OGGETTO: "PROGETTO PRELIMINARE DI ADEGUAMENTO VIA ACQUA DI ACCESSO ALLA STAZIONE MARITTIMA DI VENEZIA E RIQUALIFICAZIONE DELLE AREE LIMITROFE AL CANALE CONTORTA SANT'ANGELO" CODICE 49.810.000, PRESENTATO DALL'AUTORITÀ PORTUALE DI VENEZIA E AVVIATO ALLA PROCEDURA DI VALUTAZIONE DI IMPATTO AMBIENTALE DI CUI ALLA PUBBLICAZIONE DEL 17/09/2014.

PRIME OSSERVAZIONI SUL TEMA "MORFOLOGIA"

Figura 9 - Sezione tipo delle velme

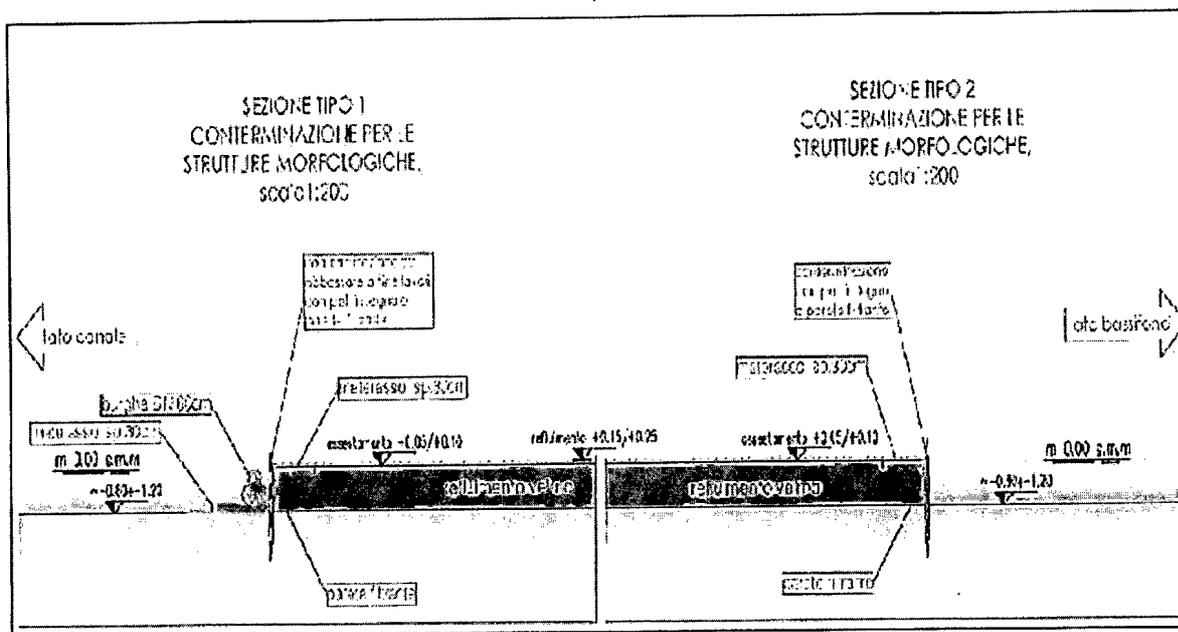
OSSERVAZIONE 1: LA REALIZZAZIONE DI CORPI ARTIFICIALI COME LE CASSE DI COLMATA, QUALI FINTI CORPI AMBIENTALI, NON PUO' ESSERE CONSIDERATA IN NESSUN MODO OPERA DI "RIQUALIFICAZIONE" DI UN'AREA AMBIENTALE.

CIO' A MAGGIOR RAGIONE SE, IN QUELLA PRECISA AREA, TALI CORPI NON SONO MAI ESISTITI COME TESTIMONIATO DALLE MAPPE DELLA LAGUNA DI VENEZIA RISALENTI, ALMENO, AI CINQUE SECOLI PRECEDENTI.

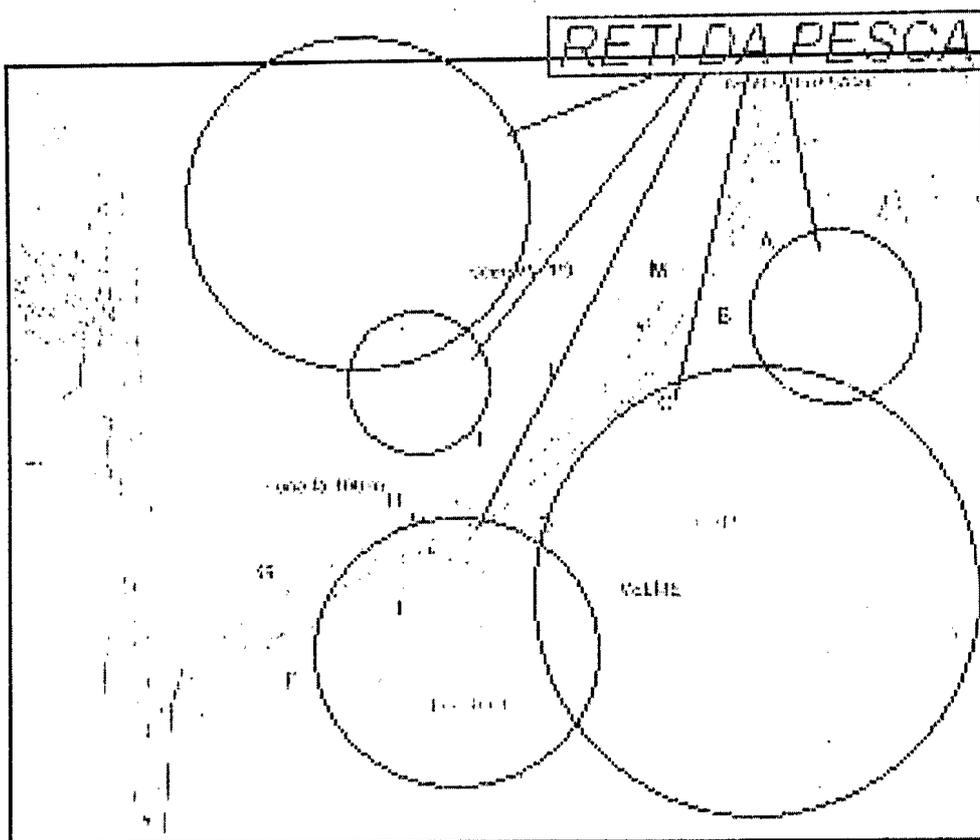
OSSERVAZIONE 4: LO SBARRAMENTO CHE VERREBBE COSTITUITO DALLE VELME PREVISTE IN FREGIO AL NUOVO CANALE COSTITUIREBBE, NELLA STAGIONE ESTIVA, UNA PESANTE LIMITAZIONE AL RICAMBIO DELLE ZONE SIA A SUD SIA A NORD DEL TRACCIATO DEL CANALE CONTORTA E AD EST DEL CANALE DEI PETROLI NEL TRATTO SAN LEONARDO MARGHERA, CON INCENTIVAZIONE DEGLI IMPORTANTI FENOMENI DI ANOSSIA CHE GIA' SI VERIFICANO NELLA SITUAZIONE ATTUALE E DI CUI ANCORA NON SI CONOSCONO COMPLETAMENTE LE CAUSE SCATENANTI.

UN PEGGIORAMENTO DELLE CONDIZIONI DI CIRCOLAZIONE DELL'ACQUA, COME QUELLO DESCRITTO NEL PROGETTO, POTREBBE INFLIGGERE UN ULTERIORE SHOCK ALLA LAGUNA CENTRALE CON GRAVI RIPERCUSSIONI SUL SISTEMA AMBIENTALE COMPLESSO E, DI CONSEGUENZA, SULL'ATTIVITA' ECONOMICA DI PESCA TRADIZIONALE CHE IN QUELLA ZONA SI SVOLGE PUR TRA MILLE DIFFICOLTA'.
